OBSAH:
TECHNICKÁ ZPRÁVA
VÝKRES 11 ZMĚNA 1 DETAIL OKAPU, ŠINDEL
VÝKRES 16 ZMĚNA 1 POKRÝVAČSKÝ HÁK

ZMĚNA 1 04.2016

HORÁCKÉ MUZEUM – OPRAVA STŘECHY

Dokumentace pro stavební povolení a provádění stavby 04.2016

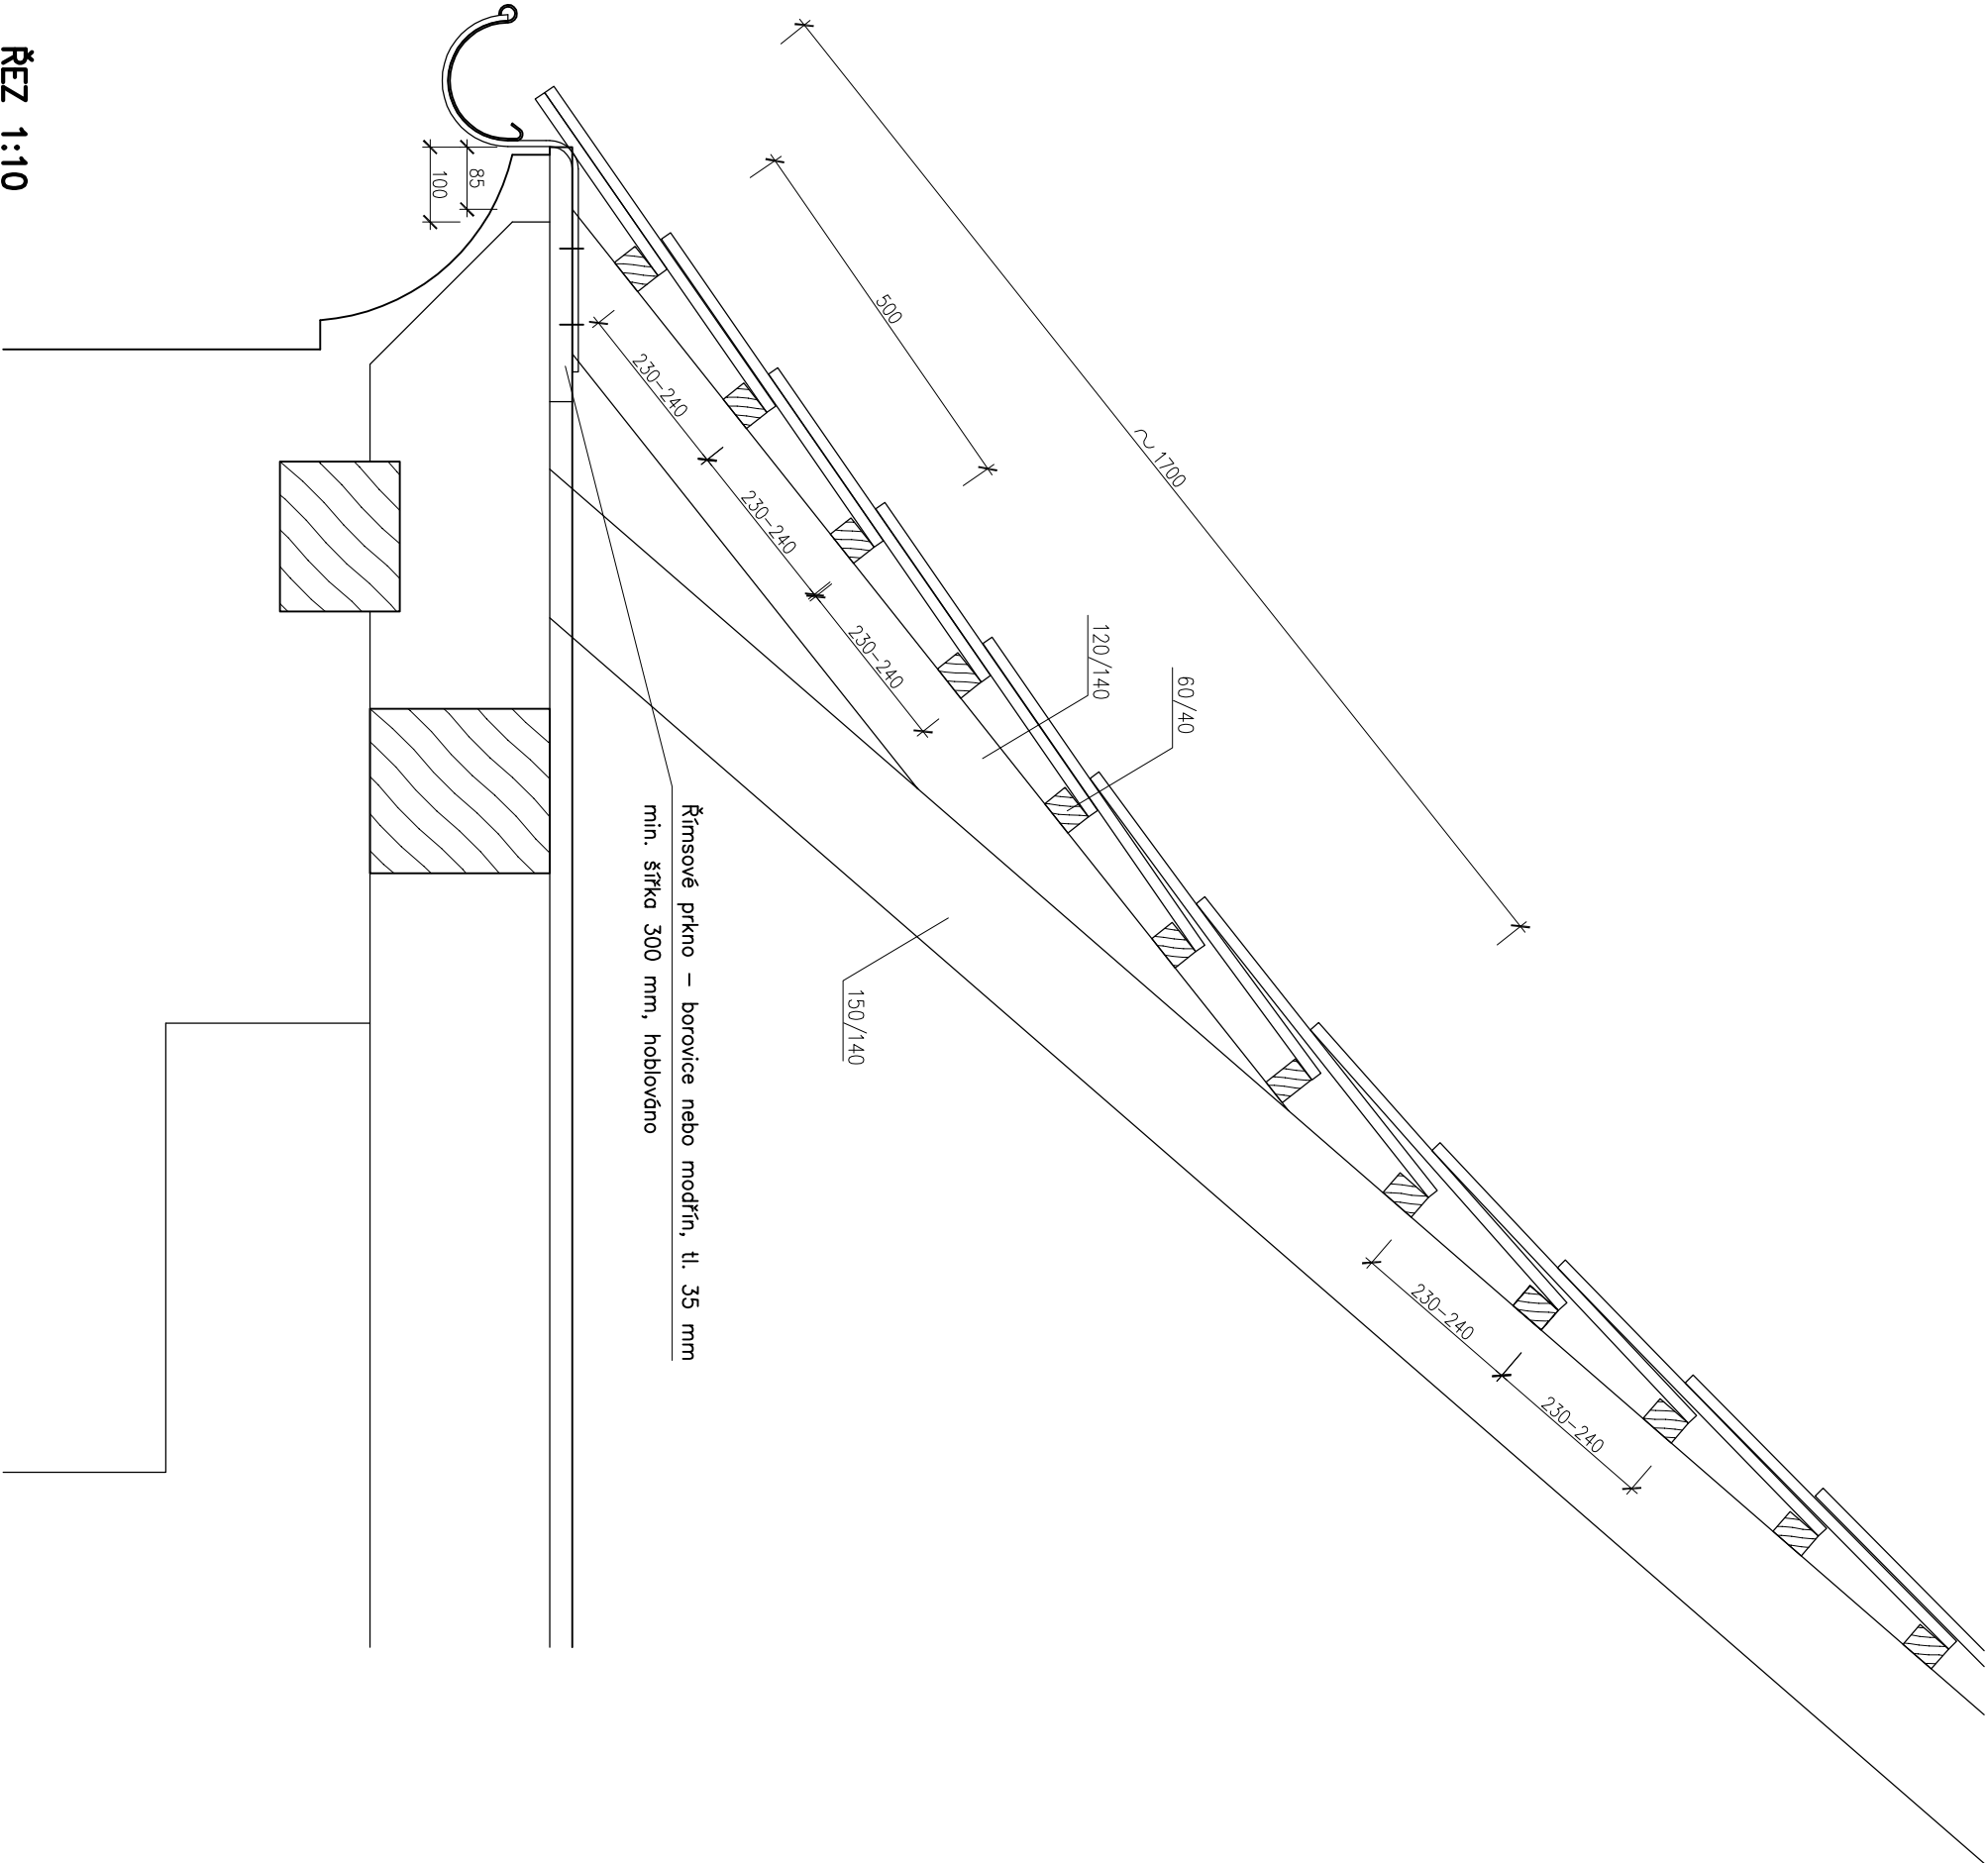
Architektonicko – stavební řešení. Na základě požadavku investora se mění specifikace šindelové krytiny; místo štípaný modřínový šindel délky 60 cm **štípaný smrkový šindel délky 50 cm** (dvojitě na husté laťování).

- střecha A, B nová krytina šindel štípaný **délka 500 mm, materiál smrk**, dvojité krytí na husté laťování, **vzdálenost latí 230 - 240 mm**, každý šindel leží na 3 latích (viz výkres detailu); hřeben a nároží kryté bez oplechování, v nároží šindel s vloženými řadami

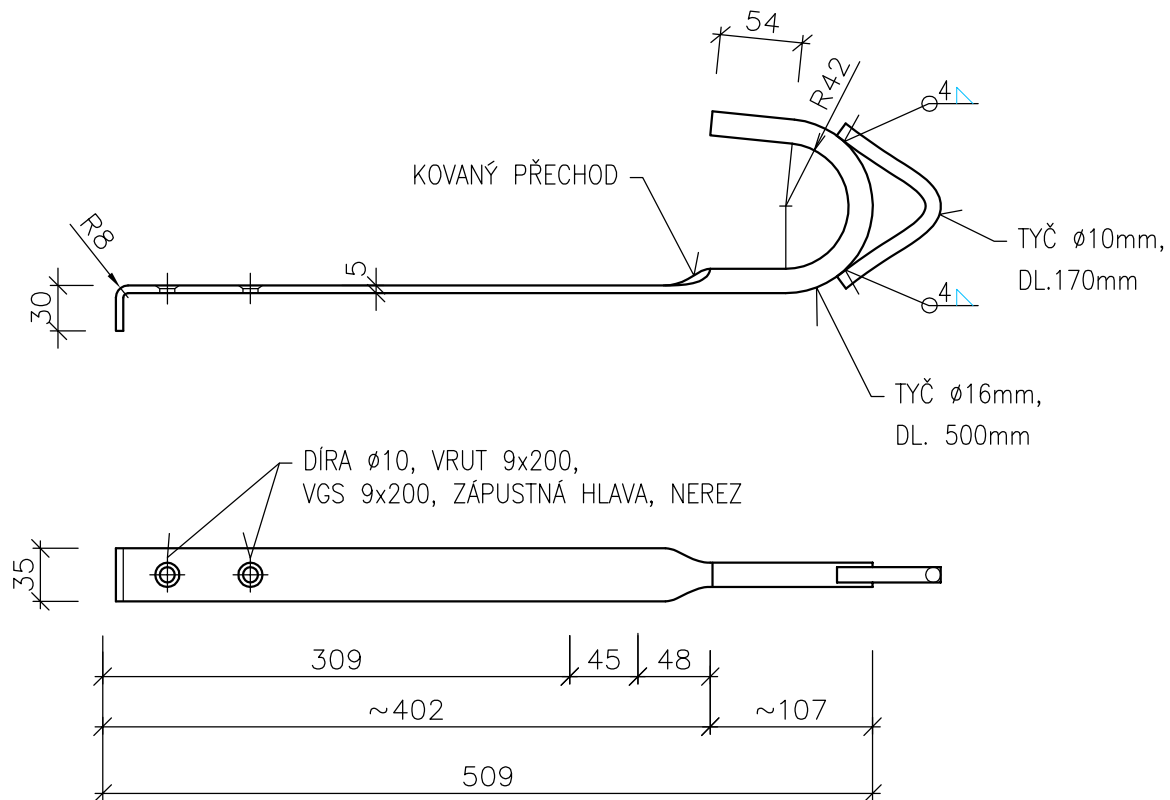
- u hřebene střechy A, B budou ke krokvím upevněny pokrývačské háky (viz výkres 16); na střeše A ve vazbách 1, 7, 20, 45 (6 ks), na střeše B v plných vazbách a ose valby (5 ks); prostup háků krytinou bude proveden bez oplechování

POKRÝVAČSKÝ HÁK – 11KS

NEREZ OCEL (A2), HMOTNOST CCA 1,0 KG
